改善箇所説明図

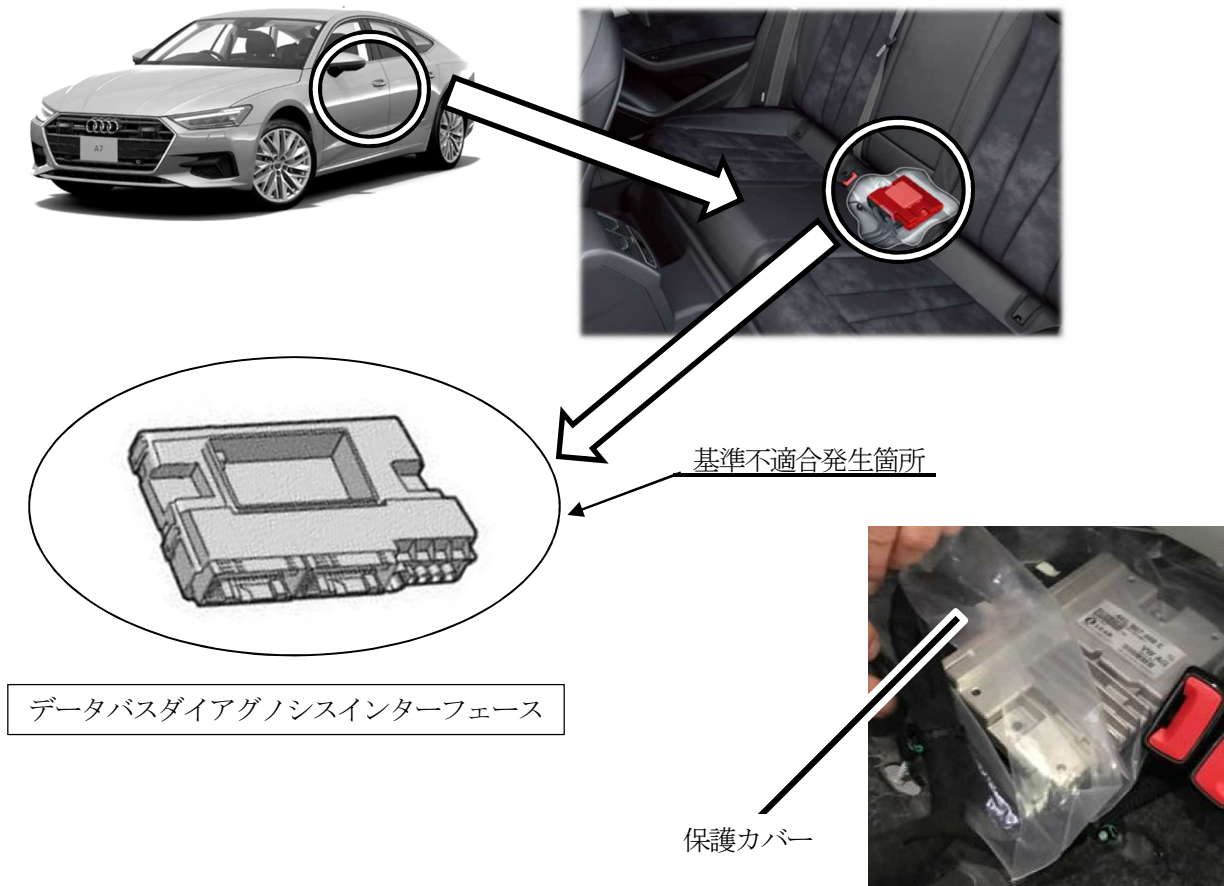
注： は、保護カバーを取り付ける部品を示す。

リヤシートの下に取り付けられているデータバスダイアグノシスインターフェースにおいて、リヤシートにこぼした液体の水分により、データバスダイアグノシスインターフェース内で短絡が発生することがある。そのため、警告灯が点灯するとともに、エンジンが出力を抑える緊急走行モードに入ったり、パワーステアリングのアシスト力が減少したりするおそれがある。

全車両、データバスダイアグノシスインターフェースに保護カバーを取り付ける。データバスダイアグノシスインターフェースに短絡が認められた場合は交換する。
